Corte E-E

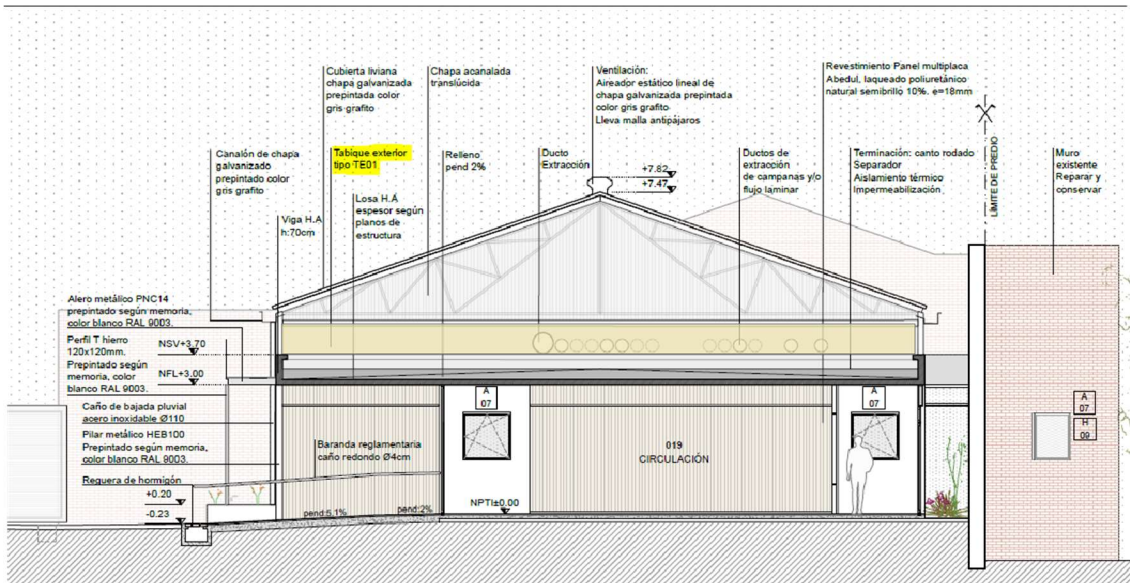
CONSULTA: Como se indican en fachadas y cortes, los testers son de Policarbonato, pero no se indica espesor, color, transmitancia térmica ni estructura portante de los mismos, tampoco se indica como son los pases en el caso del acondicionamiento térmico, solicitamos recaudos o información para poder cotizar los mismos.

RESPUESTA: Los testers indicados en policarbonato se deberán considerar como un tabique exterior TE01.

En el corte E-E se observa que el sector de pases está dentro de un tabique exterior tipo TE01.
